IMPIANTO FOTOVOLTAICO (CARBONIA AGR_1, AGR_2, ZI)

VALUTAZIONE DI IMPATTO AMBIENTALE - INTEGRAZIONI

OGGETTO:
Alternativa progettuale

VIA-I
R01

Figura 2: layout alternativa di progetto su ortofoto.

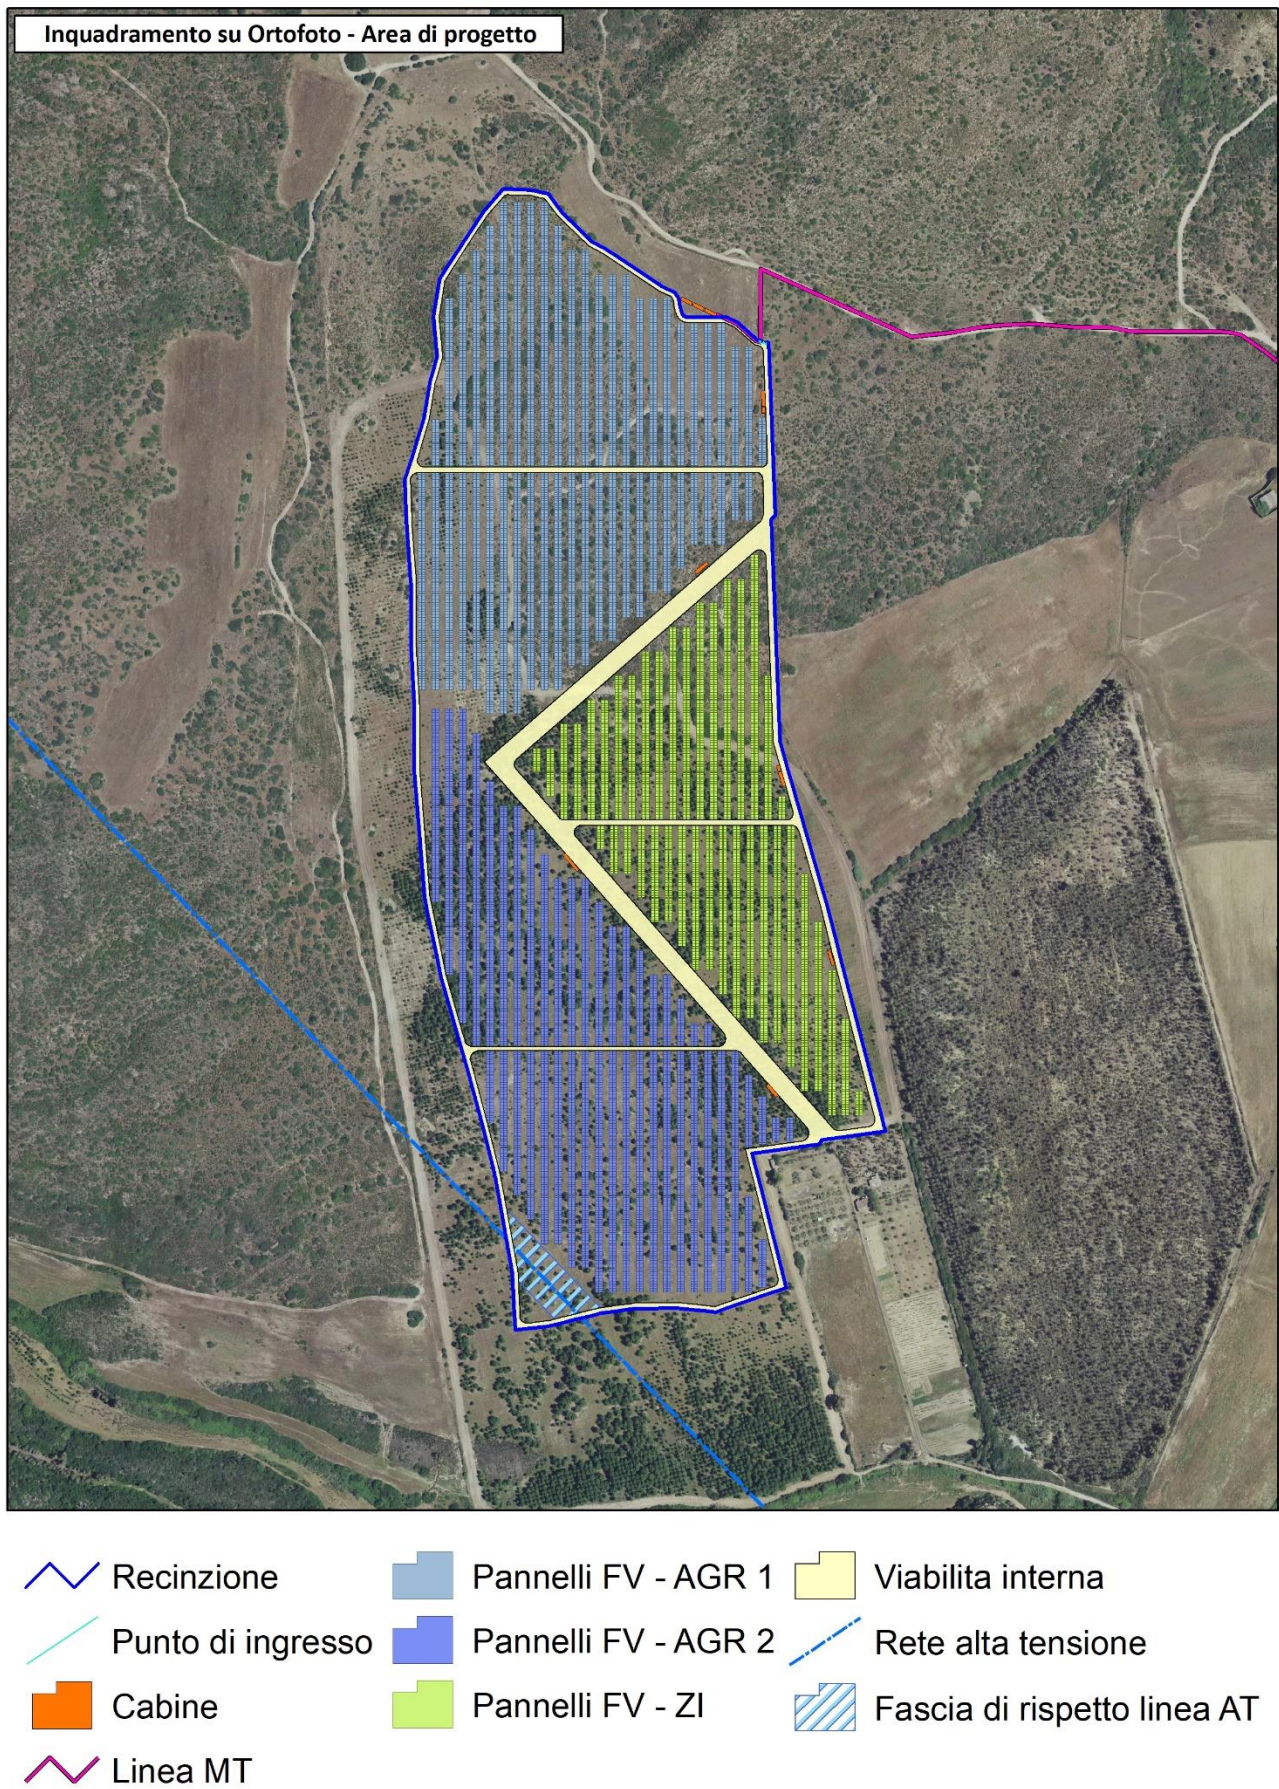
Il layout alternativo così sviluppato è rappresentato nelle immagini successive. **Il nuovo layout proposto rispetta pienamente la normativa urbanistica e ambientale vigente, in quanto non sono state apportate modifiche ai confini dell'area di progetto.** Inoltre la tecnologia proposta si adegua, coerentemente sotto il profilo dell'inserimento paesaggistico, a quella dell'impianto attiguo (nei terreni ad est) proposto dalla società proponente Suncore 7 srl e già autorizzato in data 04/07/2022.

Figura 3: tipologico struttura di sostegno moduli – sezioni.

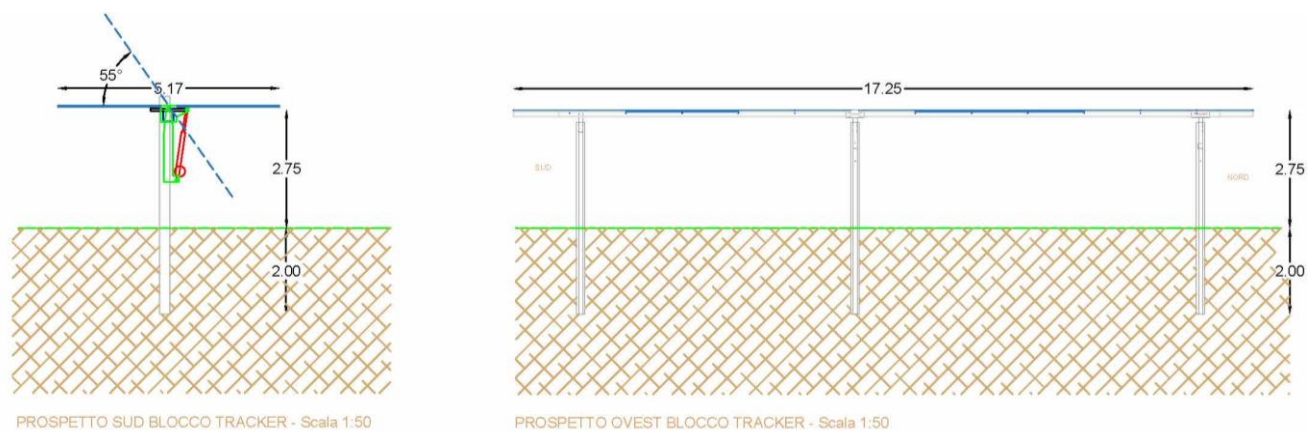
In particolare, il sistema "PEG" precedentemente proposto sarà sostituito da **moduli fotovoltaici posizionati su strutture ad inseguimento monoassiale con asse di rotazione lungo la direttrice Nord Sud** che permettono al piano dei pannelli di seguire la rotazione del sole E-O.

Le strutture saranno infisse a terra e connesse elettricamente in stringhe serie/parallelo su inverter di stringa in bassa tensione. Ogni inseguitore ospiterà n. 26 moduli fotovoltaici disposti su due file da 13 moduli ciascuno (double portrait).

Grazie a questo sistema la parte mobile è in grado di ruotare intorno ad un asse orizzontale posto ad una altezza pari a circa 2,75 m fuori terra, con un angolo di rotazione di +/- 55°, sfruttando così al meglio l'assorbimento dell'energia solare e consentendo comunque lo sfalcio del terreno sottostante.

L'utilizzo dei tracker garantirà una maggiore altezza tra il suolo e i pannelli, consentendo una maggiore areazione al di sotto dei pannelli e il più agevole passaggio dei mezzi per la manutenzione (Figura 3).

Figura 4: tipologico struttura di sostegno moduli – pianta.

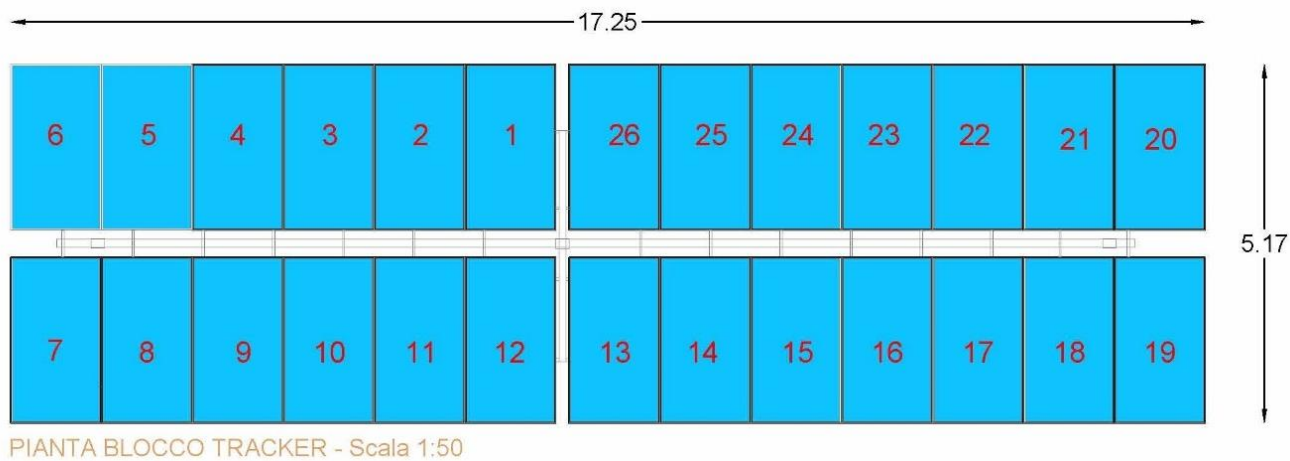
I pannelli sono supportati da profilati ad omega trasversali alla struttura, che a loro volta sono connessi mediante un corrente longitudinale con sezione quadrata.

Figura 5: confronto tra il layout presentato e l'alternativa progettuale a seguito delle richieste di integrazione.

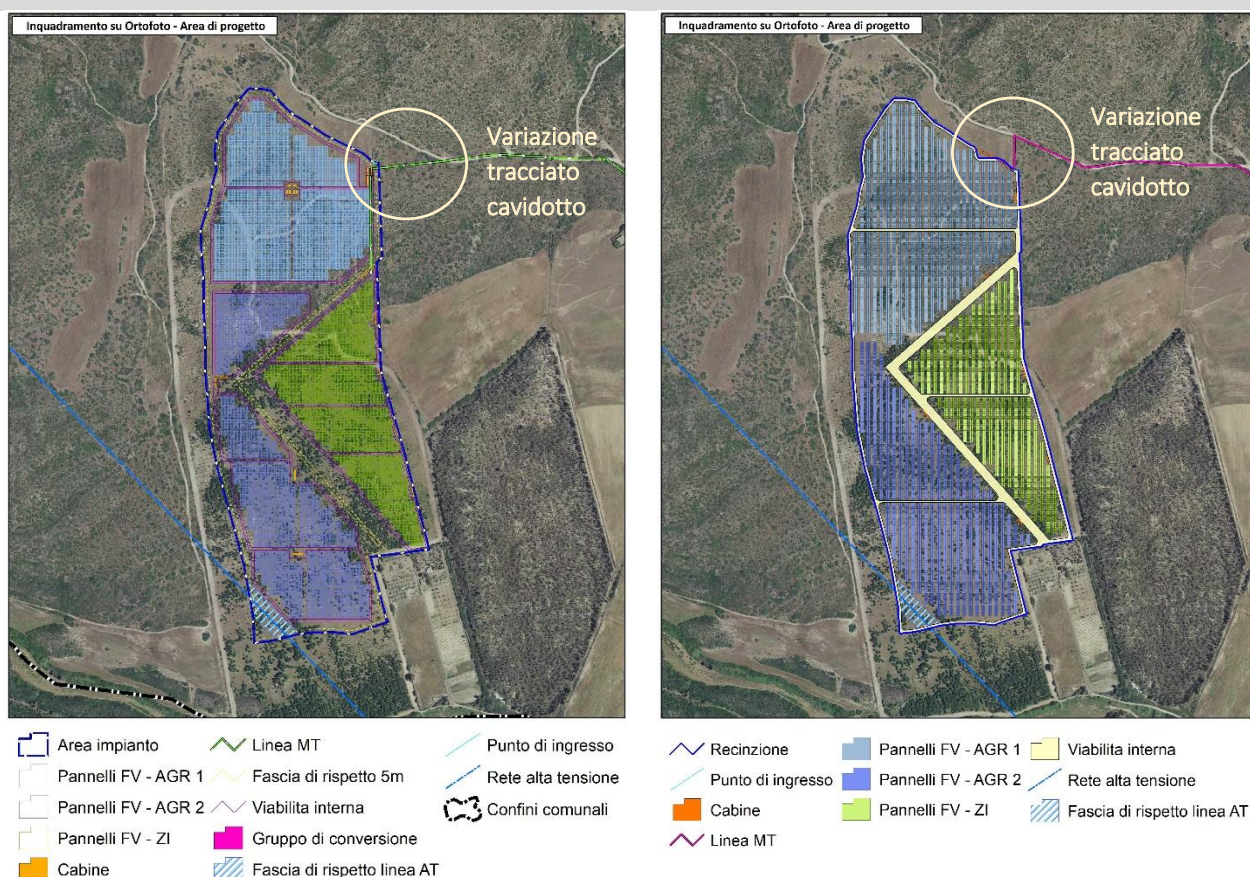
Inoltre il nuovo layout prevede una variazione della viabilità di accesso al sito e del tracciato del cavidotto per il solo breve tratto che conduce dalla strada sterrata esistente a nord dell'impianto fino all'ingresso dell'impianto stesso (tratto evidenziato con un cerchio in Figura 5), così da attraversare unicamente aree afferenti alla stessa proprietà delle aree di impianto, così come illustrato dalla planimetria catastale di . Anche l'accesso alle aree degli impianti sarà collocato nel confine nord, in corrispondenza dell'ingresso del cavidotto.

Questa soluzione, sotto il profilo ambientale, riduce l'entità degli scavi e della realizzazione di nuova viabilità carrabile.

Figura 7: area individuata per le opere di compensazione botanica.

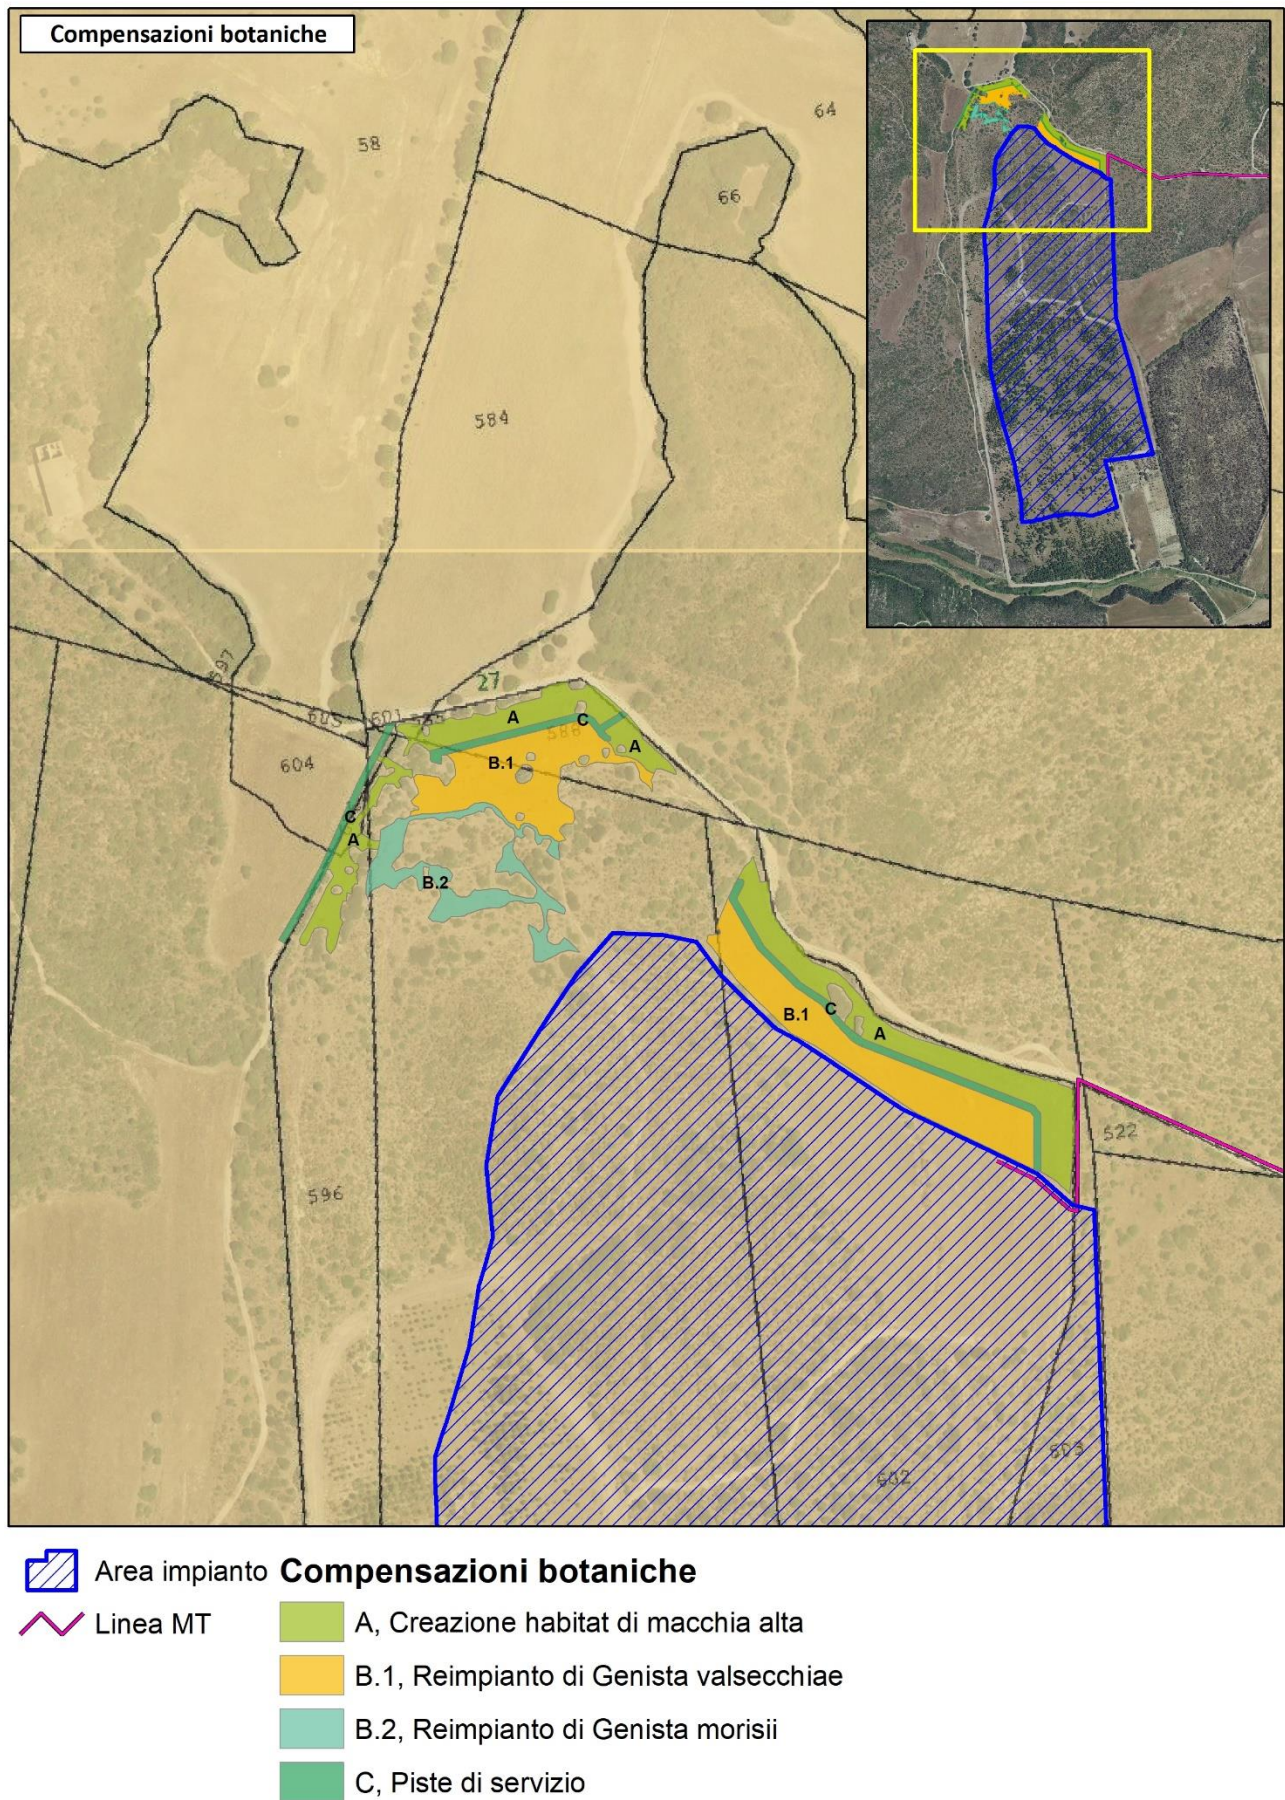
E' all'interno di questo comparto più ampio che sono anche state individuate delle aree nelle quali saranno ricollocati gli esemplari di *Genista valsecchia* e *Genista morisi* mediante zollatura e previa ricollocazione di suoli autoctoni e relativo materiale litico superficiale (Figura 7). Partendo dal rilevamento cartografico della vegetazione, sono stati individuati gli esemplari che saranno espantati e reimpiantati nelle aree individuate come B.1 e B.2 in Figura 7.

Figura 9: collocazione impianto fotovoltaico presentato dalla Suncore 7 s.r.l. (area arancione) successivamente alla presentazione degli impianti in oggetto (area blu).

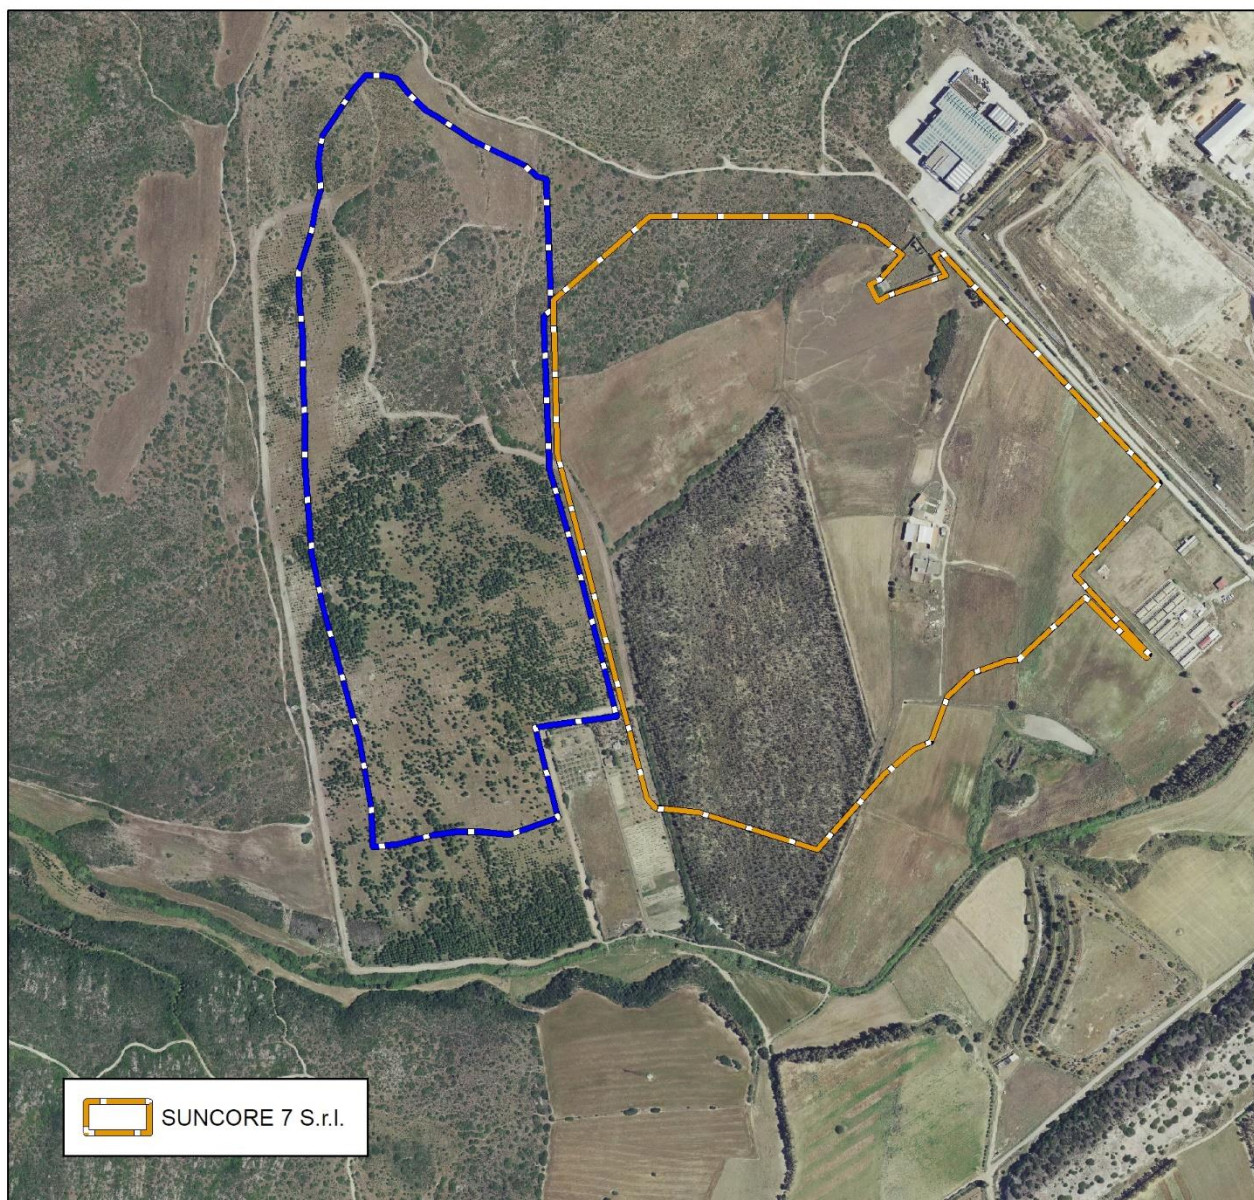
Non è stato, invece, possibile ipotizzare un percorso diverso per il tracciato del cavidotto che attraversa parzialmente l'area archeologica in quanto, nel terreno immediatamente ad est del progetto in proposta è stata autorizzata la realizzazione di un impianto fotovoltaico, che occupa l'area indicata in Figura 9 e che rende, dunque, impossibile la proposta di un tracciato differente per il cavidotto. Tale impianto è stato proposto successivamente alla presentazione delle istanze relative ai procedimenti di Verifica di assoggettabilità alla VIA degli impianti in oggetto (rispettivamente il 25/05/2020 l'impianto Carbonia ZI e il 19/06/2021 gli impianti AGR_1 e AGR_2) ed è stato autorizzato con Determinazione n. 539 del 04/07/2022.

Tale impianto fotovoltaico, di potenza in immissione pari a 18,9 MW, ricade in un'area di circa 30 ha ed è indicato nella foto aerea sottostante con il colore arancione.

Figura 11: sezione del cavidotto lungo la viabilità esistente.

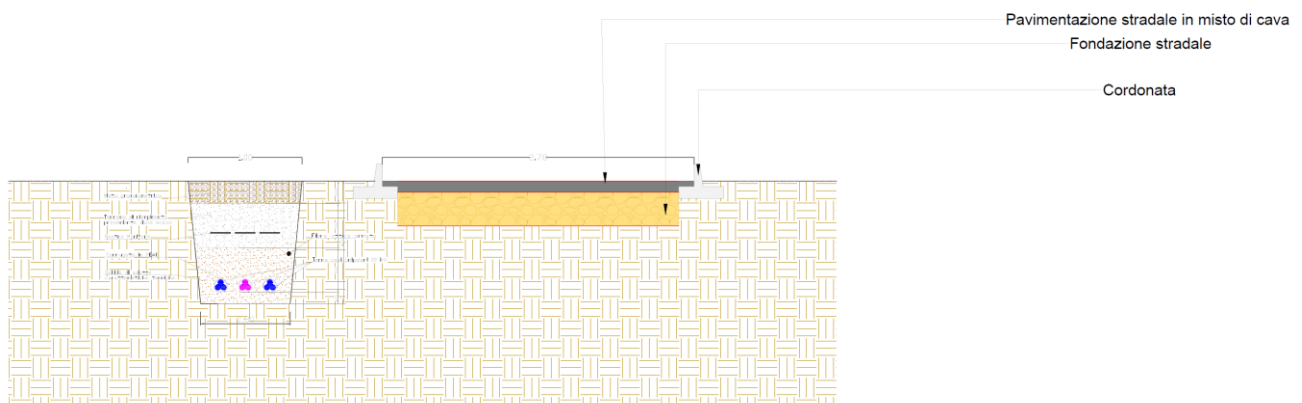
- ricadere comunque all'interno dell'area archeologica;
- dover prevedere la realizzazione di una nuova viabilità carrabile della larghezza di 2,5 metri secondo specifiche di e-distribuzione SpA (Figura 11), in quanto tale cavidotto fa parte delle opere di rete di competenza del distributore locale.
